改善箇所説明図

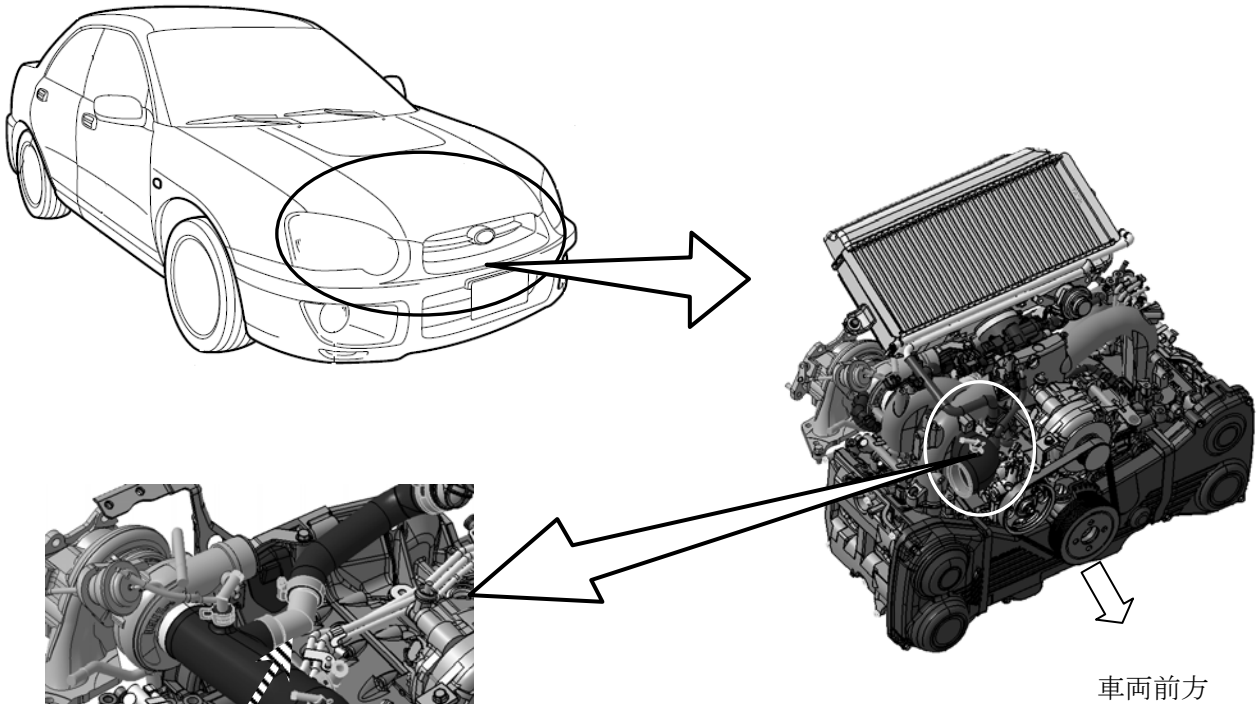
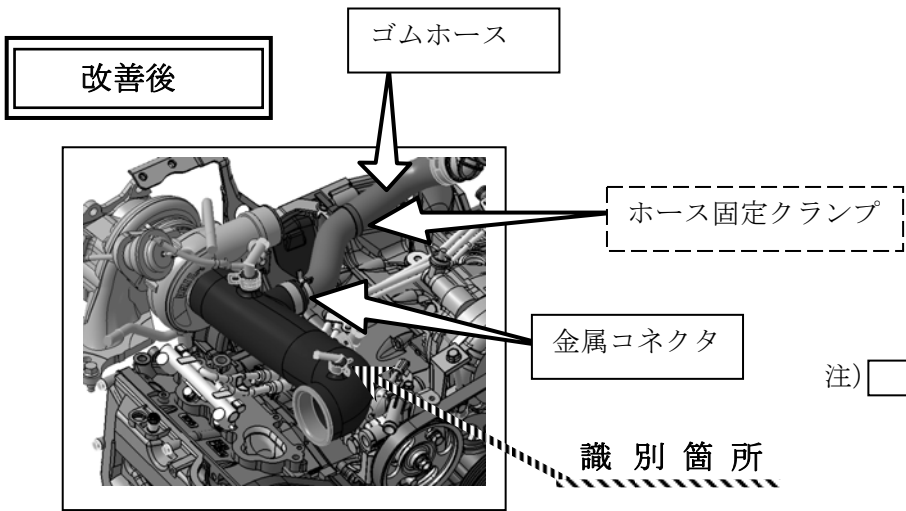
基準不適合発生箇所

後付け用品として販売したエアインテークダクトの構造が不適切なため、当該ダクトの金属コネクタ部と燃料パイプが接触することがある。そのため、燃料パイプが磨耗し、最悪の場合、当該パイプに穴が開き、燃料が漏れることで火災に至るおそれがある。

改善内容
当該用品装着車両において、エアインテークダクトの金属コネクタ及びゴムホースを対策品に交換するとともに、ホース固定クランプを追加する。また、当該作業時に燃料パイプを点検し、接触した痕跡が認められた場合は当該パイプを新品に交換する。

識別
エアインテークダクトのニップル頭部に白ペイントで識別する。
